品名: NJP回転ベース-下_薄型
図番: 20190120-02A
材質: SUS304 or SUS303

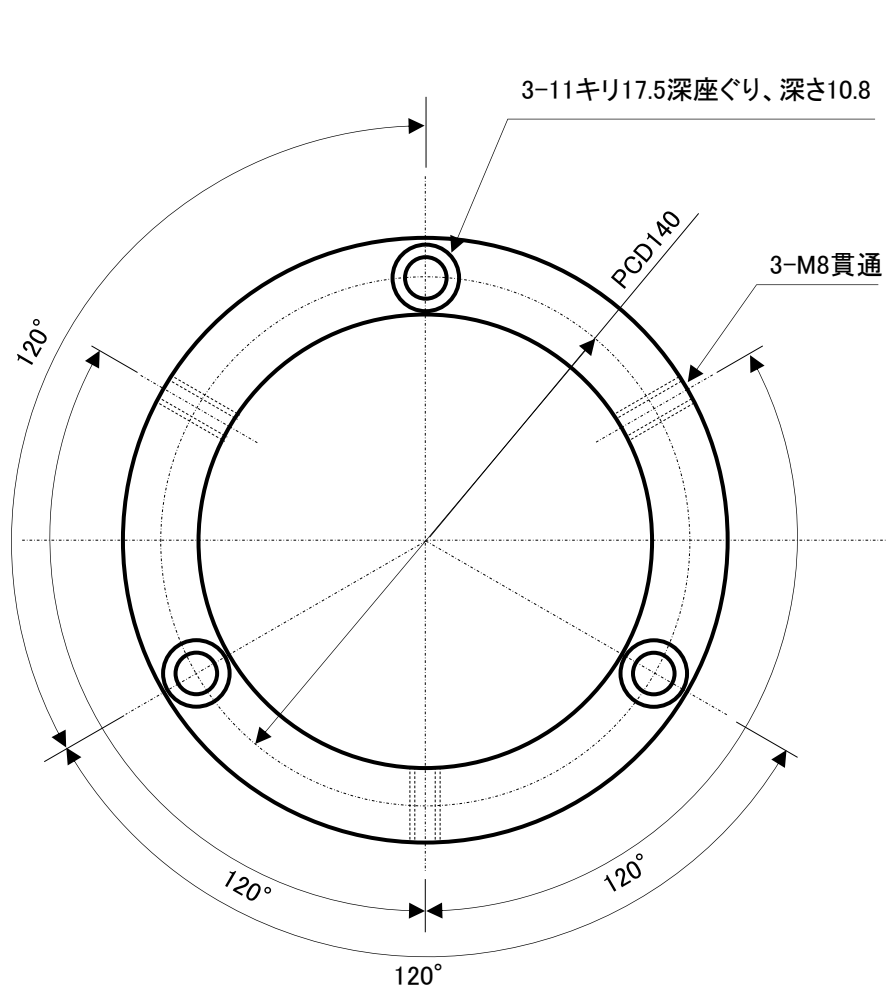
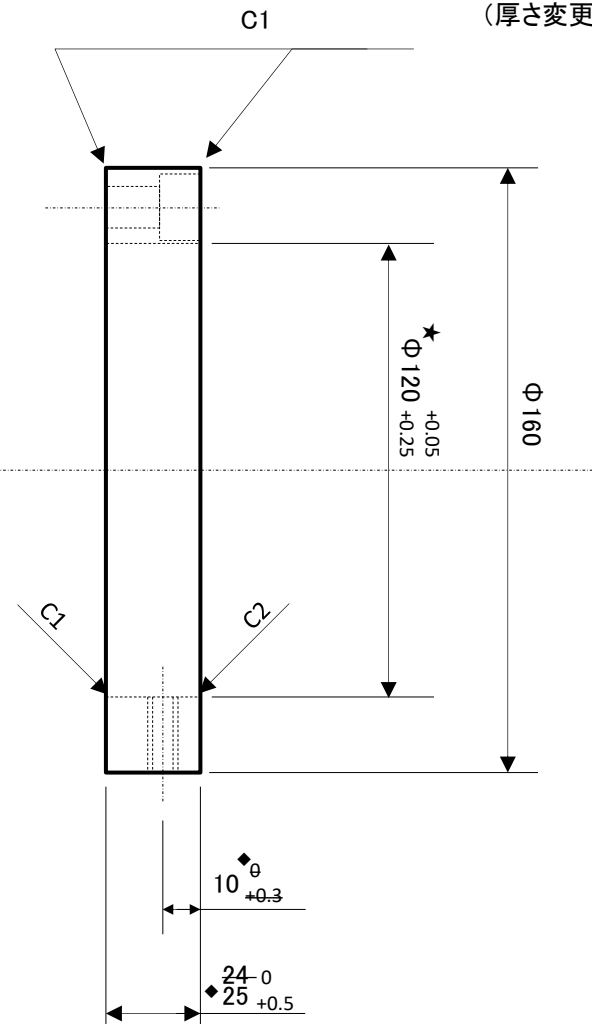
A改正: ◆2ヶ所
(3-M8ネジ位置公差削除)
(厚さ変更: 24→25)

★Φ120穴は、20190116-01 NJP回転ベース-上のテーパ部が挿入されます。
クリアランスΦ0.15～0.2程度を狙いにしております。
